Dodatečné informace č. 2 k zadávacímu řízení

Městská část Praha – Kolovraty

Výše uvedený zadavatel v souladu se zadávací dokumentací na základě dotazu poskytuje dodatečné informace k zadávacím podmínkám vztahujícím se k veřejné zakázce s názvem: „**Stavební úpravy a snížení energetické náročnosti objektu knihovny č.p. 20, parc. č. 410 v k.ú, Kolovraty – opětovné vyhlášení**“

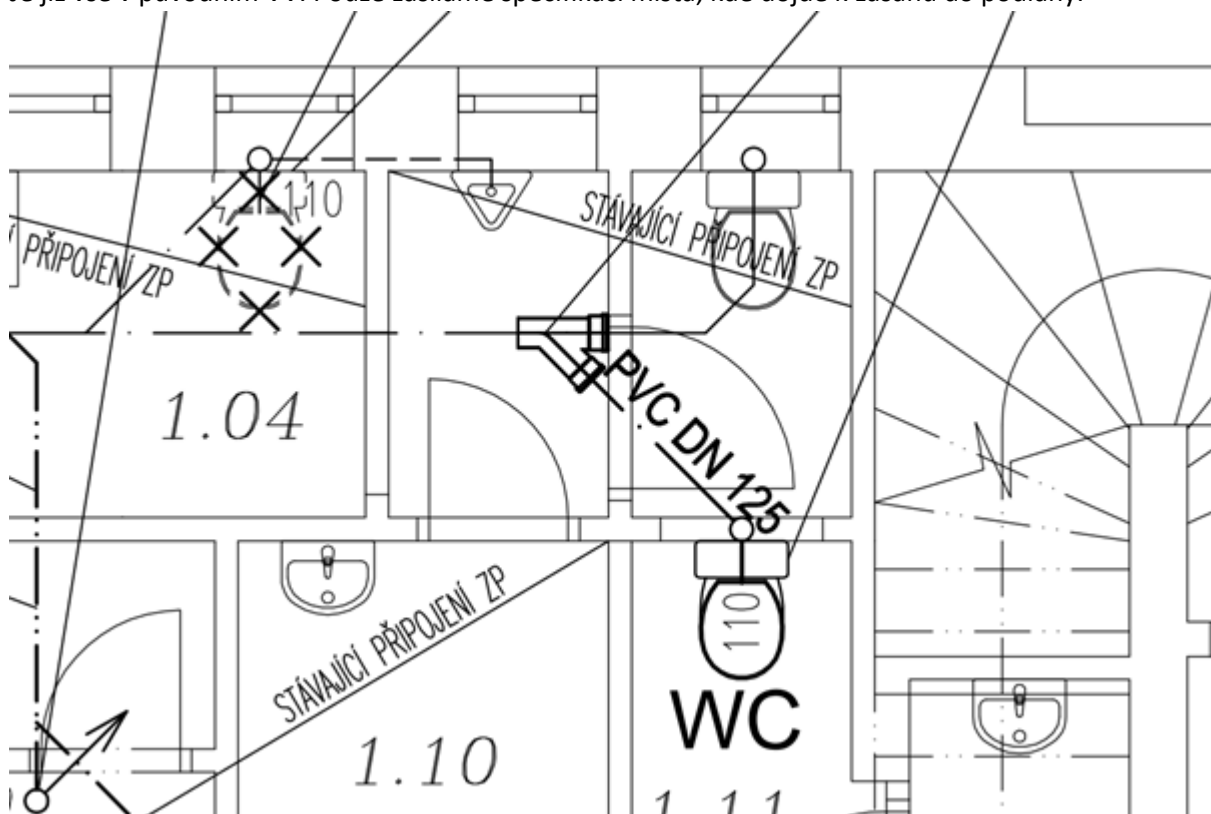
v předaném výkazu výměr je asi špatně volena položka vnitřní dveře. Dle výkazu je montáž do ocelové zárubne ale tabulky prvku jsou zárubne obložkové i ve výkazu výměr jsou vykázány obložkové zárubně. Prosím o upřesnění co platí, zároveň pozice T3 se montuje do ocelové zárubne ale ocelové zárubně nejsou vykázány. Jedna se o položku T3 do suterénu dle dle stávajícího výkresu jsou osazeny dveře se zárubní. Dle tabulky je uvedeno demontáž stávající ocelové zárubně výkaz dle mého neobsahuje demontáž ocelové zárubně, pouze dřevěné zárubně. Dveře položka T1 je dle zadávací tabulky 3 kusy, předaný výkaz počítá 4 kusy. Prosím o upřesnění povrchové úpravy dveřních křídel ve výkazu je křídla

laminátová, ale v tabulce dveří je požadovaná RAL. V provedení laminat by RAL 9001 (dveře T3) by byla ale modrozelená asi RAL 6004, nelze v laminátu provést. Prosím o vysvětlení jak je požadováno provést

Ve VV jsou upraveny dveře s osazením do obložkových a kovových zárubní vč. doplnění souvisejících položek a jsou i opraveny dveře na lakované.

Ve VV dle výkazu dveří, T0 (700/1970-1ks), T1 – (700/1970-3ks), T2 – (600/1970-2ks), T3 – (800/1970-1ks) CELKEM 7 ks – je doplněná tabulka dveří.

Všechny prvky budou vzorkovány včetně barev s objednatelem v době stavby.
